Klub Przyrodników

Świebodzin, 29 kwietnia 2016 r.

Regionalny Dyrektor Ochrony Środowiska w Szczecinie

Przedstawiam następujące uwagi i wnioski:

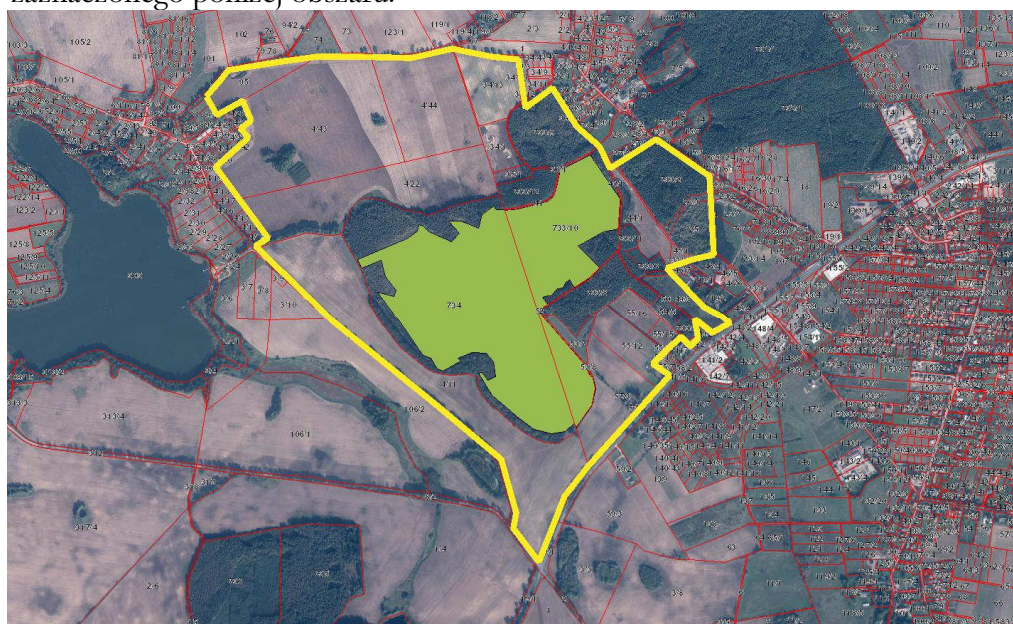
- b) Rezerwat chroniony powinien być przed lokalizacją nowej zabudowy w jego sąsiedztwie w odległości co najmniej kilkuset metrów, a nie tylko 50 m. Jest to szczególnie ważne ze względu na charakter rezerwatu (faunistyczny). Niektóre gatunki ptaków wodno-błotnych wykazują antropofobię. Oddziaływanie zabudowy w pobliżu rezerwatu polega przede wszystkim na pogarszaniu warunków siedliskowych dla antropofobnych gatunków ptaków, a nie tylko na ewentualnej emisji ścieków. Zagrożeniu temu nie można przeciwdziałać za pomocą skanalizowania zabudowy!

Problem ten jest szczególnie ważny, ponieważ wokół rezerwatu zaznacza się bardzo silna presja urbanizacyjna związana z sąsiedztwem Koszalina.

W konsekwencji, ustalenia do studiów i planów powinny przewidywać co najmniej brak możliwości zabudowy (choćby skanalizowanej!) dla całego zaznaczonego poniżej obszaru:
